Wettbewerb für ein suburbanes Sanatorium auf der Chrischona bei Basel.

Aus dem Bericht des Preisgerichtes.

WETTBEWERB FÜR EIN SUBURBANES SANATORIUM AUF DER CHRISCHONA BEI BASEL.

1. Rang (5000 Fr.), Entwurf Nr. 50.
Verfasser Herr Paul Hartmann
aus Basel, in Luzern.

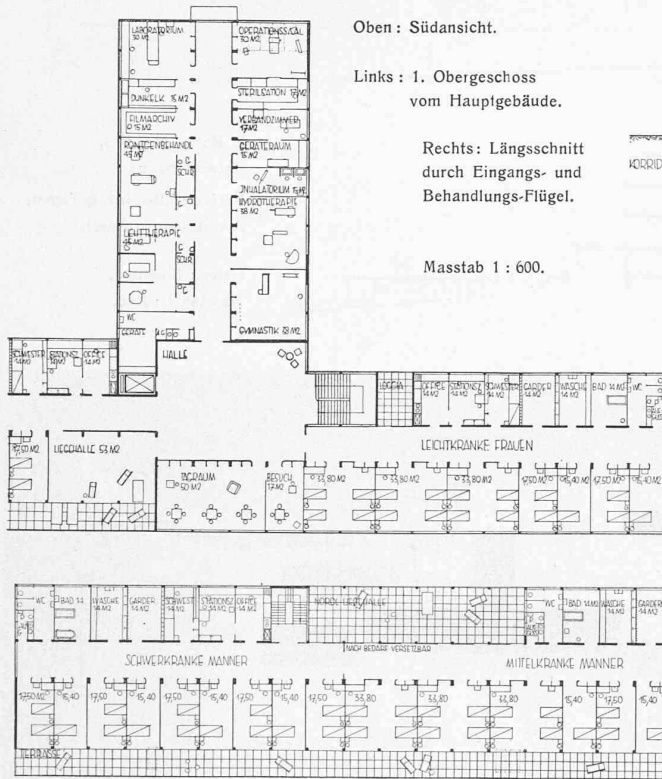
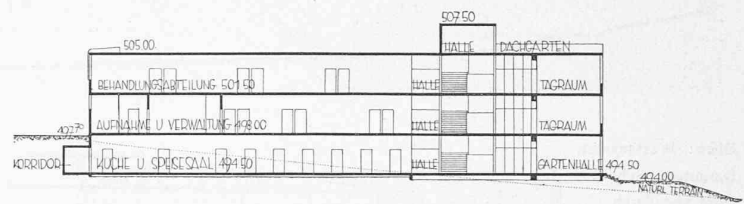
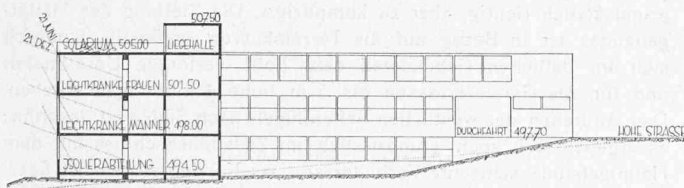
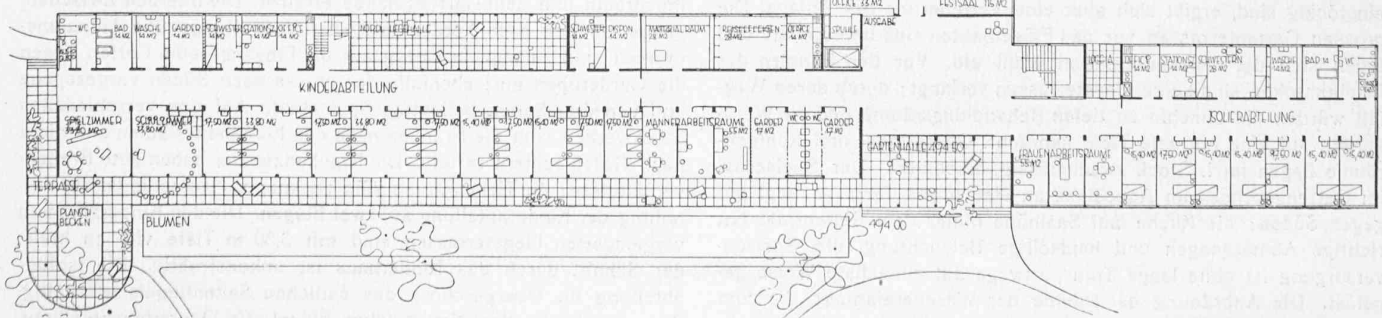
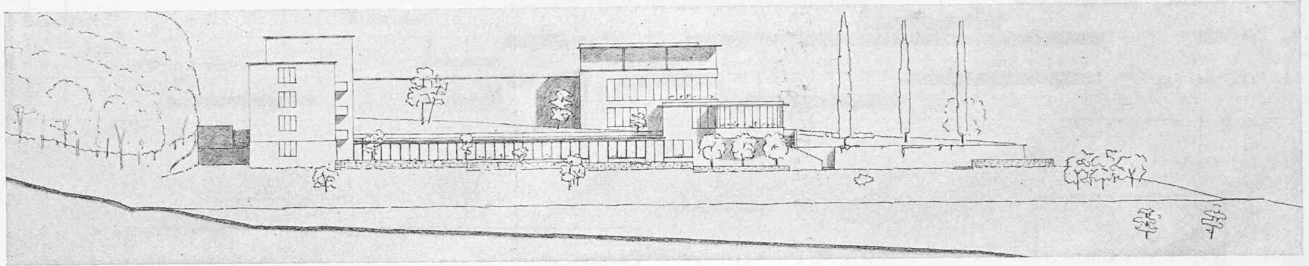
ausgedehnten Haupttrakt muss als nachteilig bezeichnet werden; er steht in direkter Beziehung zur Küchenanlage, die daneben liegt und ist in räumlichen Zusammenhang mit der zentralen Halle und einer geräumigen Gartenhalle gebracht. Die Vorräume sind zu knapp, es fehlt ein Warenlift für die Annahme.

Die Patientengarderoben liegen in nächster Nähe des Saales, wie auch Lift und Treppe direkt zu ihm führen. Die Speisenver-

sorgung ist in der vorgeschlagenen Weise nicht möglich, es fehlt hierzu im Hochparterre und ersten Stock Etagenoffice über der Zentraloffice mit entsprechenden Aufzügen für die Küchenwagen. Die Anlage einer Dachstation mit Solarium ist zu begrüßen. Das Wärterhaus mit der Wäscherei ist durch die eindeutig gegen Süden gerichtete Lage der Hauptfront und die entsprechende Längenausdehnung besonders klar. Die Wäscherei ist gut organisiert und

steht durch einen unterirdischen Gang mit dem Hauptbau in Verbindung; sie liegt jedoch zu tief im Terrain. Die Räume der Wärter und Wärterinnen, wie auch die Durchbildung der Dienstwohnungen zeigen gute räumliche Verhältnisse, ebenso sind die Chefarzt-, Assistenten- und Verwalterwohnun-

gen in ihren Einzelheiten gut durchgebildet. Die schlichte Haltung und einfache Fassung der gesamten Anlage zeigt sich auch in der klaren Baukörperbildung und in der Gestaltung der Fassaden, die in ihren einzelnen Elementen aus den Bedürfnissen entwickelt sind. Der vom Verfasser angegebene sehr niedrige Kubikinhalt des Hauptbaues beruht teilweise auf dem Weglassen der Unterkellerung.

2. Rang (4000 Fr.), Entwurf Nr. 6. — Verfasser Bercher & Tamm, Architekten, Basel.

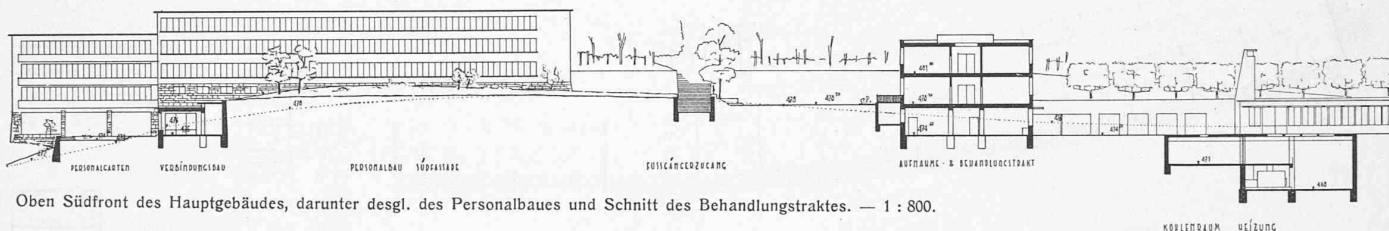
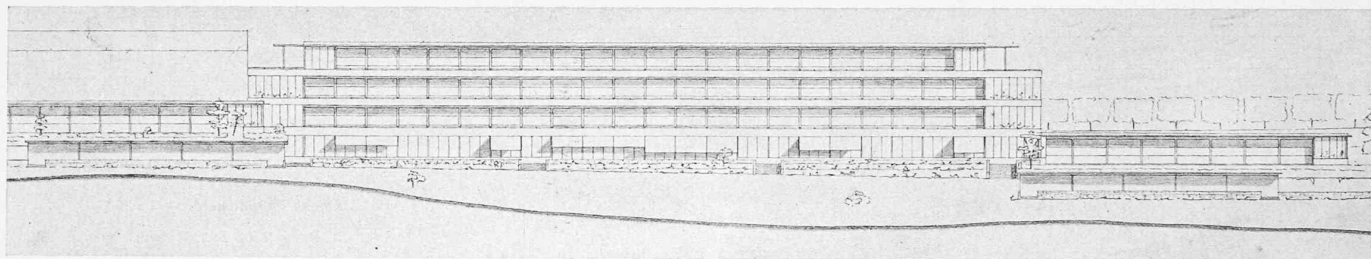
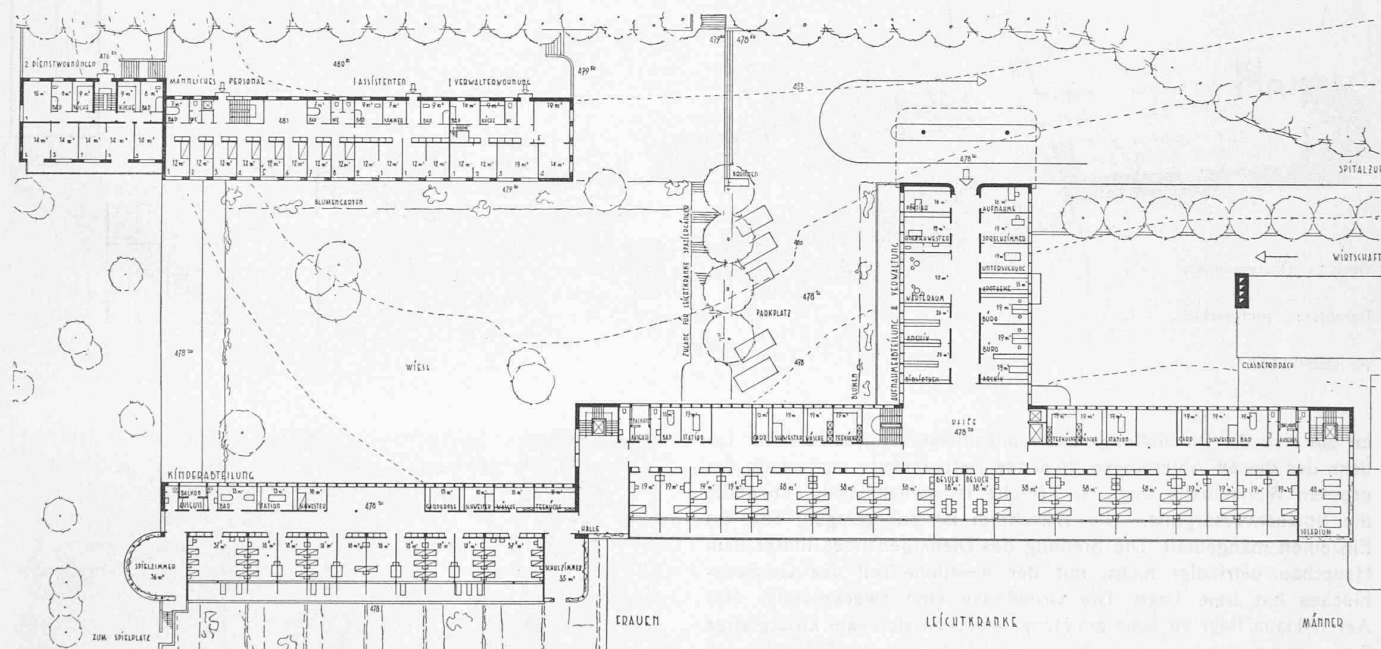
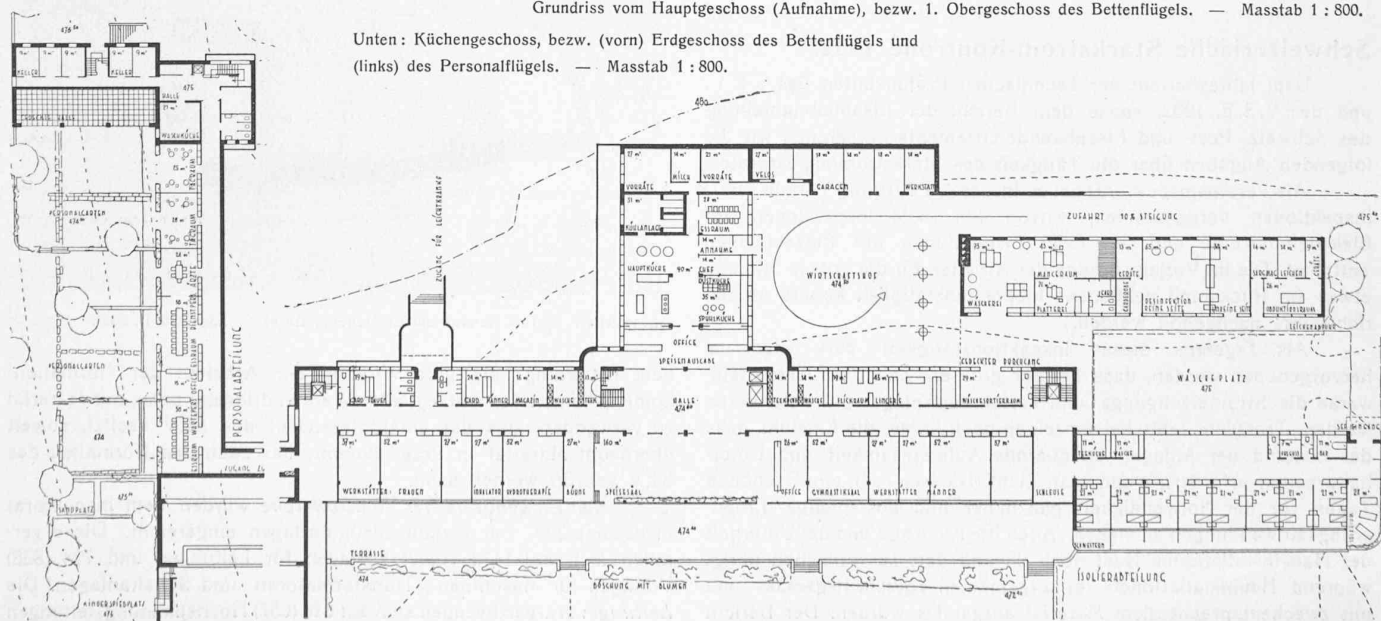
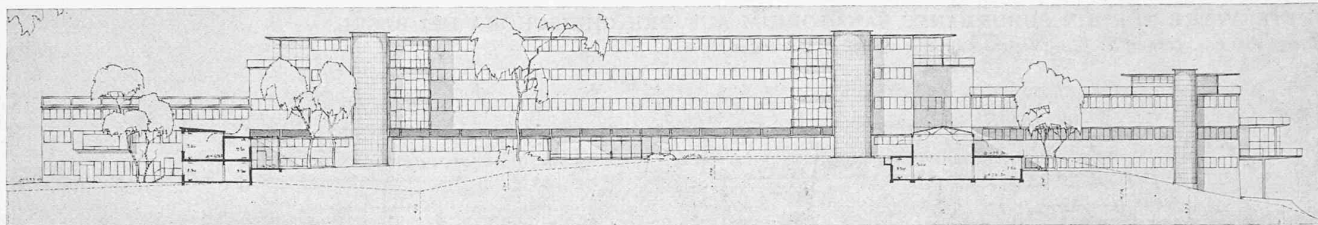
Entwurf Nr. 6, „Hippokrates“. 44 395 m³. Die Anfahrt ist mit annehmbarem Gefälle richtig disponiert. Die Gebäude sind im Terrain gut eingefügt. Die Waldrodung ist eine sehr ausgedehnte, wodurch jedoch ein grosses Aussichtsfeld gewonnen wird. Die ganze Grundrissdisposition ist sehr übersichtlich. Die Korridore mit Ausnahme der zentralen, zu grossen Halle sind gut belichtet, die drei Treppenhäuser sind zweckmässig verteilt. Die Aufnahmezimmer liegen richtig, der Weg zur zentralen Halle ist jedoch reichlich lang. Die Verteilung der Kranken auf den Etagen ist nach Krankheitsstadien und nicht nach Geschlechtern vorgesehen, was weniger erwünscht ist. Die Krankenräume in Südlage haben durchwegs gute Verhältnisse, auch die Nebenräume sind zweckmässig und richtig bemessen. Die Unterbringung der Kinderabteilung und der Isolierabteilung in Flügelbauten ist richtig; dadurch, dass die Bauten einstöckig sind, ergibt sich aber eine Verteuerung der Anlage. Die grossen Gartenterrassen vor den Flügelbauten sind unmotiviert und fügen sich der Terraininformation nicht ein. Vor den Räumen der Leichtkranken sind keine Liegeterrassen verlangt; durch deren Wegfall würden die ohnehin zu tiefen Behandlungsräume und die Werkstätten auf eine normale Tiefe gebracht. Operations- und Röntgenräume liegen im I. Stock zweckmässig disponiert. Der Speisesaal im Gartengeschoss im Anschluss an eine breite Terrasse liegt gut gegen Süden; die Küche auf Saalhöhe hinter dem Bettentrakt hat richtige Abmessungen und beidseitige Beleuchtung, die Speiserversorgung ist ohne lange Transportwege auf einfachste Weise gelöst. Die Anordnung der Räume der Wäschereianlage, die zum Teil im Hauptgebäude und in einem separaten Wirtschaftsgebäude

untergebracht sind, entspricht nicht dem Arbeitsvorgang. Die Personal- und Dienstwohnungen sind in freier Lage nach Süden orientiert. Sehr zweckmässig ist die Anlage des gedeckten Verbindungsganges, an dem in schöner Weise die Gemeinschaftsräume des Personals liegen. Lage und Durchbildung des Aerztehauses an der Hohen Strasse sind gut. Die Baukörper sind klar, auch die Durchbildung im Einzelnen ist ansprechend.

3. Rang (3500 Fr.), Entwurf Nr. 25.

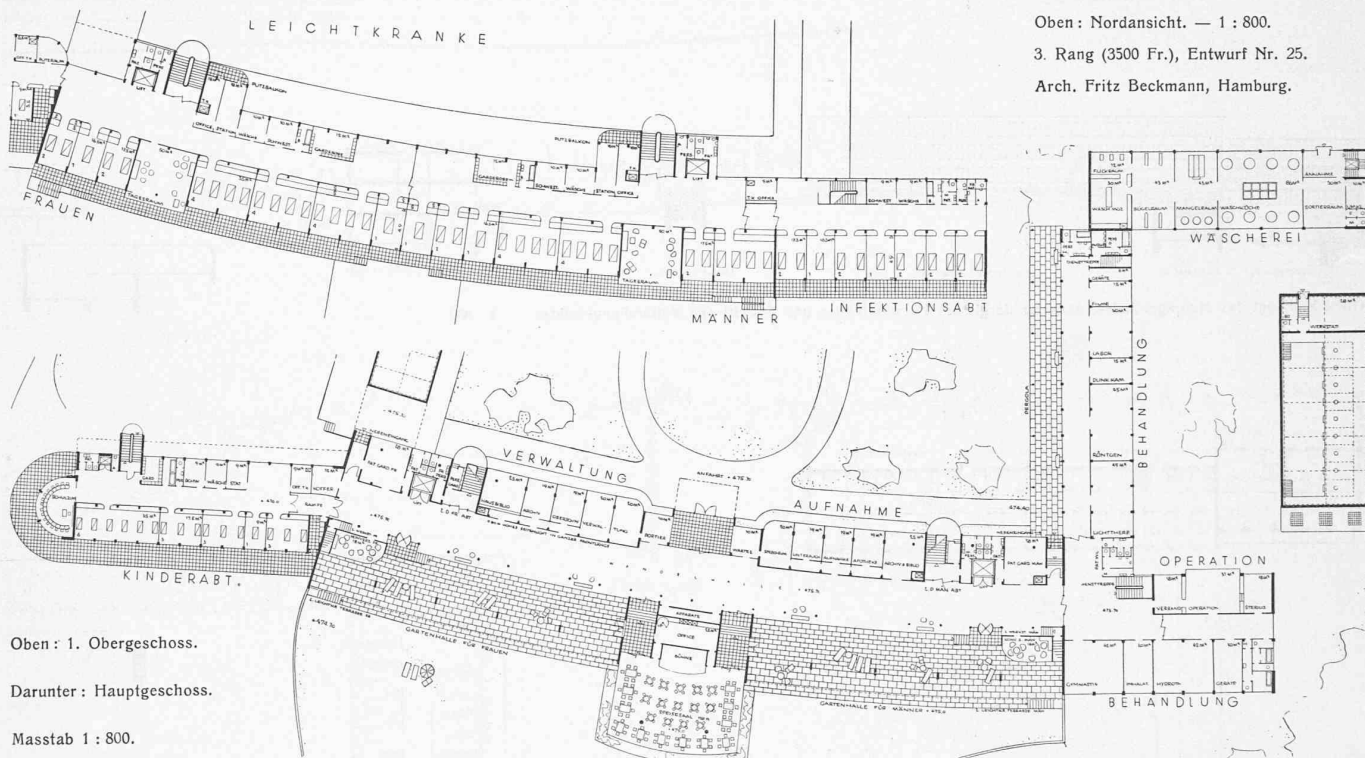
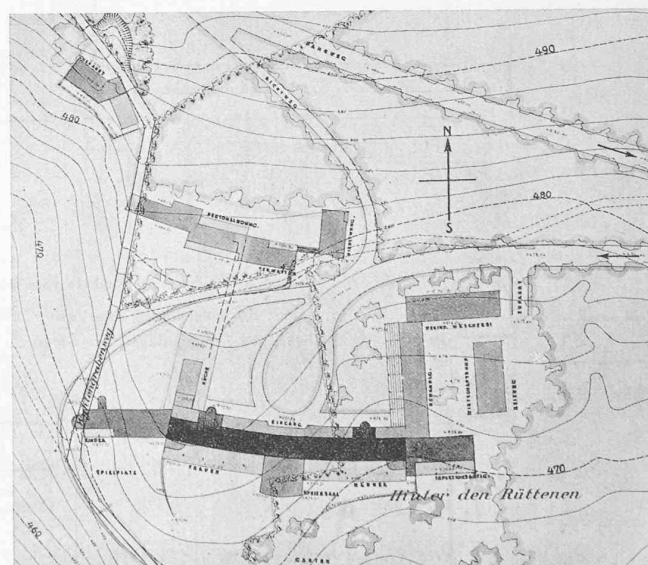
Entwurf Nr. 25, „Hinter den Rüttenen“. 40 678 m³. Zufahrt grundsätzlich richtig, aber zu kompliziert. Die Stellung des Hauptgebäudes ist in Bezug auf die Terrainkurven ungünstig, wodurch sich im östlichen Gebäudeteil sehr hohe verlorene Unterbauten und für die Gartenterrassen bis 5 m hohe Auffüllungen ergeben. Das Abdrehen des westlichen Seitenflügels nach Süden ist unschön; es ergeben sich auch grundrisslich im Zusammenschluss mit dem Hauptgebäude schlechte Verhältnisse. Das Korridorsystem ist übersichtlich, die Gänge sind gut beleuchtet, aber sehr reichlich bemessen. Die Verteilung der Treppen ist richtig. Charakteristisch für dieses Projekt ist im Parterre die sehr geräumige Wandelhalle, der nach Süden weite Liegehallen vorgelagert sind. Durch das starke Öffnen des Parterregeschosses nach Süden wird eine Auflockerung des Grundrisses und eine weitgehende Verbindung zwischen dem Innenraum und dem Gartengelände erreicht. Die internen Zwischengänge vor den nach Norden gelegenen Verwaltungs- und Aufnahmezimmern sind zu eng. In Bezug auf die Eingänge vom Garten liegen die Garderoben gut; ebenfalls der grosse nach Süden vorgezogene und von drei Seiten belichtete Speisesaal. Auf den verschiedenen Stockwerken sind die Kranken nach den Krankheitsstadien und nicht nach Geschlechtern verteilt. Die Krankenzimmer haben gute Breitenverhältnisse; die Nebenräume sind zu knapp. Nachteilig ist die Verteilung der Kinderabteilung auf zwei Etagen. Die den Kinderzimmern vorgelagerten Liegeterrassen sind mit 3,50 m Tiefe viel zu breit; der Schnitt durch das Kinderhaus ist unkonstruktiv. Die Isolierabteilung im Obergeschoss des östlichen Seitenflügels ist richtig. Zu sehr abseits liegt im gleichen Flügel die Operationsabteilung,

an die sich die Behandlungsräume anschliessen. Unannehmbar ist, dass der diesen Abteilungen dienende Bettenaufzug ausserhalb der grossen Wandelhalle liegt. Die Küche ist zweckmässig, ebenfalls die Speiserversorgung. Die Wäscherei ist gut gelegen, aber im Einzelnen mangelhaft. Die Stellung des Dienstgebäudes hinter dem Hauptbau befriedigt nicht, nur der westliche Teil des Gebäudeblockes hat freie Lage. Die Grundrisse sind zweckmässig. Das Aerzte-Haus liegt zu sehr am Hang, wodurch sich sehr kostspielige Fundationen ergeben. Das Krankengebäude ist als Skelettbau in guten Proportionen durchgebildet. (Schluss folgt.)
